技术联络书

NO: DTS-4473

CD-5020

由于TRAVERSE ASSY 4M变更品采用, DRIVE Revision更新

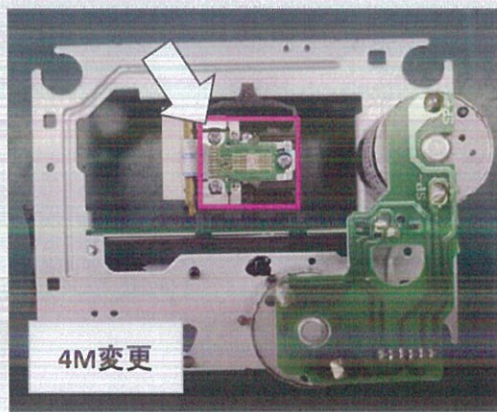
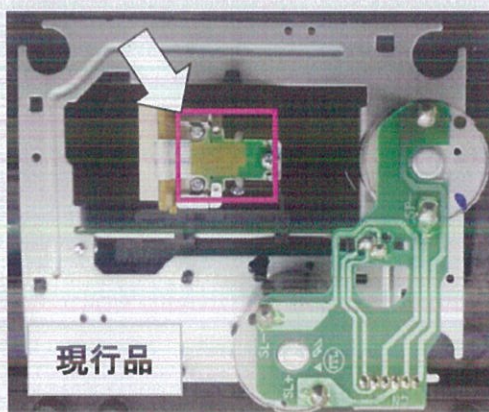
随着4M变更申请No. 140614的采用(机芯组件的4M变更), 同时更新光驱的版本。
使用4M变更品的LOT开始, 变更各机种机铭板的光驱版本印刷(Revision)。

现行品 : M03463900B TRAVERSE ASSY, EM101RNS G

4M变更品: M03463900C TRAVERSE ASSY, EM101RNK G

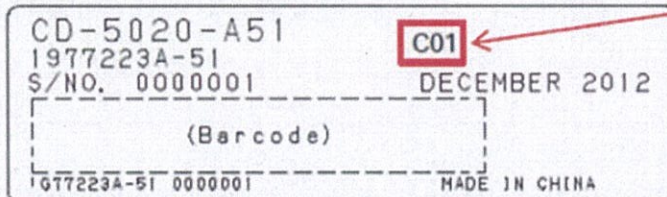
3. 对象机种(光驱的版本):

[CD-5020A]

(対象部品)

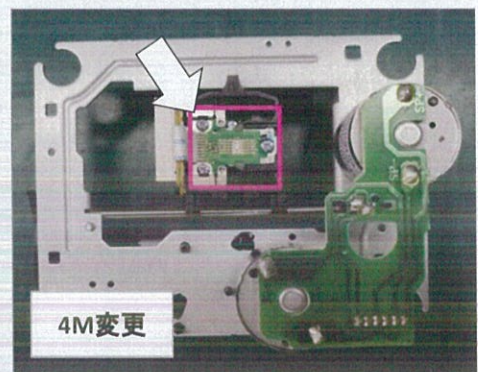
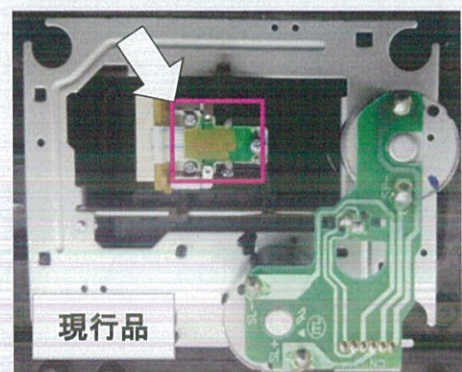
4M変更申請No.140614採用に伴い、DRIVE Revisionを更新する。
4M変更品が投入されるLOTより、各機種機銘板のDRIVE Revision印刷を変更すること

現行品 : M03463900B TRAVERSE ASSY,EM101RNS G
4M変更品 : M03463900C TRAVERSE ASSY,EM101RNK G
